# Linzgauhalle Immenstaad

Wie kann es weitergehen?

**Bauwerksprüfung**

**Bauwerk:** Linzgauhalle Immenstaad

Erläuternde Skizze

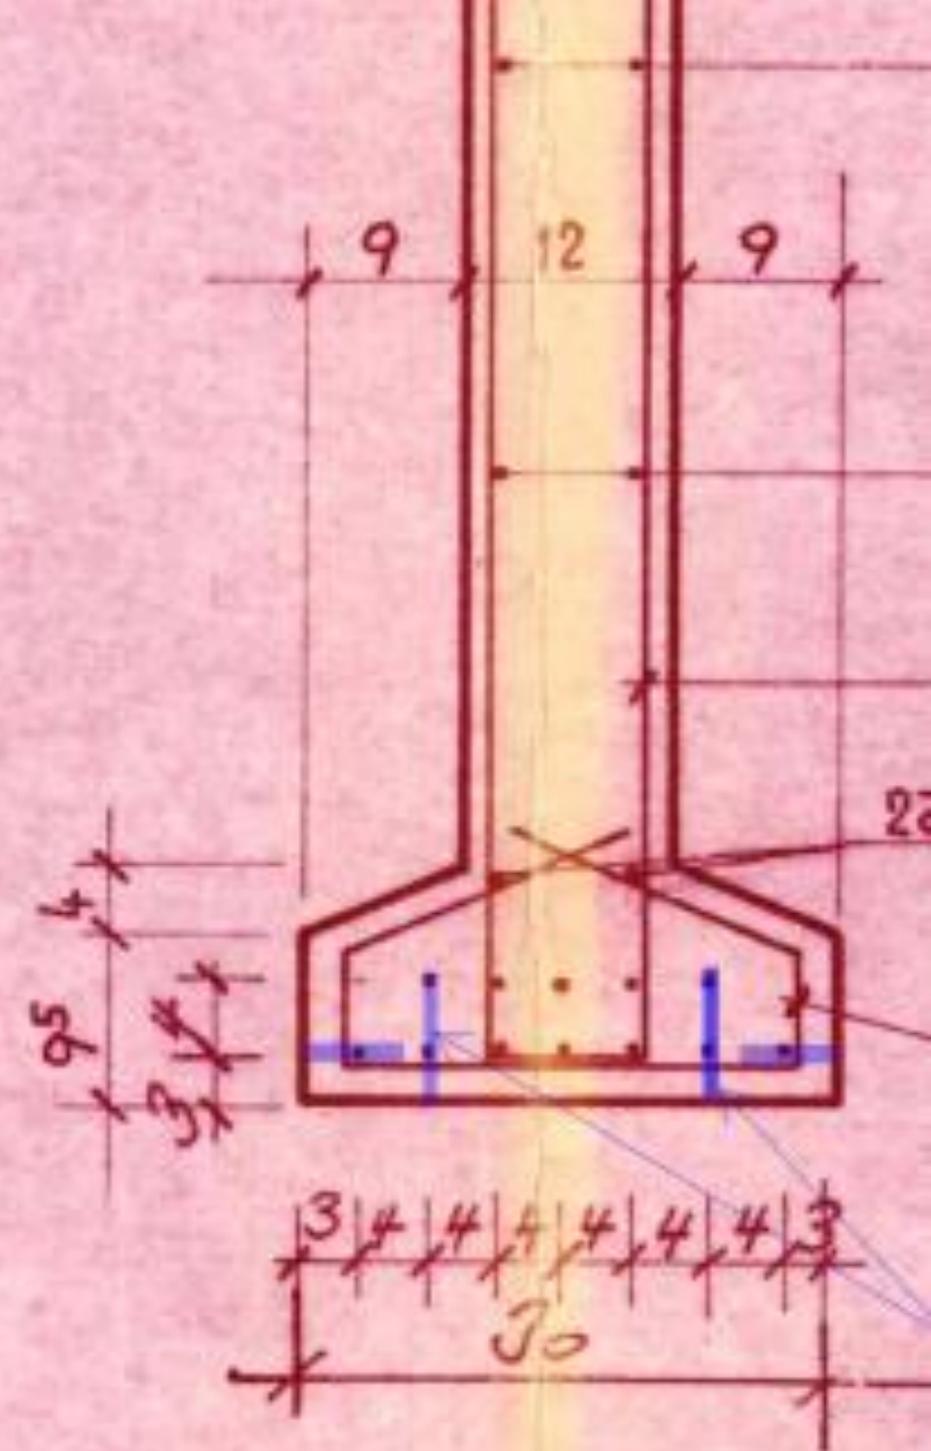
Schädigung 50 % (6 von 12 Spannlitzen abgebohrt).

Auslegung auf Last = 1,0  
Sicherheitsniveau (80-150%)

a.) Berechnung 1 (heutige Norm)

Nachweis auf  $1,0 \times 1,8 = 1,8$   
→ Bemessung → erforderliche Litzenanzahl = 12  
Nachweis nach Schädigung:  
 $1,8 \times 6/12 = 0,9 < 1,0$

Tragfähigkeit unter der angesetzten Last!

b.) Berechnung 2 (Normenbereich 1970)

Nachweis auf  $1,0 \times 2,5 = 2,5$   
→ Bemessung → erforderliche Litzenanzahl = 12  
Nachweis nach Schädigung:  
 $2,5 \times 6/12 = 1,25 < 1,8 < 2,5$

**Gesetzlich vorgeschrieben Sicherheit nicht erfüllt!**
